INFORME DE CONTROL CONCURRENTE
N° 10078-2025-CG/GRSM-SCC

OBRA: “RENOVACIÓN DE COBERTURA; REPARACIÓN DE SISTEMA DE SUMINISTRO ELÉCTRICO Y SERVICIOS HIGIÉNICOS Y/O VESTIDORES; ADQUISICIÓN DE MOBILIARIO DE AULA DE EDUCACIÓN SECUNDARIA; ADEMÁS DE OTROS ACTIVOS EN EL (LA) I.E. ANDRÉS AVELINO CÁCERES DISTRITO DE MORALES, PROVINCIA SAN MARTÍN, DEPARTAMENTO SAN MARTÍN”, CUI N° 2590988.

**PERÍODO DE EVALUACIÓN DEL HITO DE CONTROL:
DEL 05 DE AGOSTO DE 2025 AL 28 DE AGOSTO DE 2025**

Fotografía n.º 30	Fotografía n.º 31

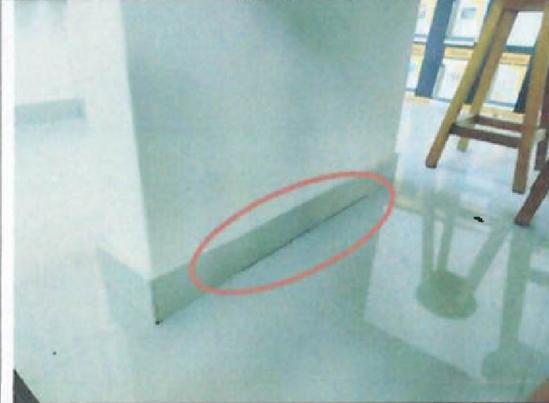
Falta de sellado en el ambiente de aulas del primer nivel.	Falta de sellado en el ambiente de aulas del primer nivel.
Fotografía n.º 32	Fotografía n.º 33

Imagen n.º 87

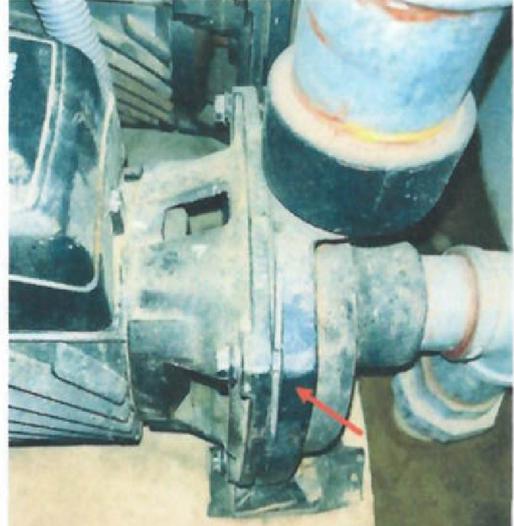
Se observa control de ingreso de agua de la red pública hacia la institución educativa. El personal técnico reporta que se encuentra inoperativo y no controla el nivel de llenado del tanque, permitiendo inundación por el rebose.

Tanque de agua de llegada de la red pública. El nivel no tiene control y se observa residuos de rebose e inundación.
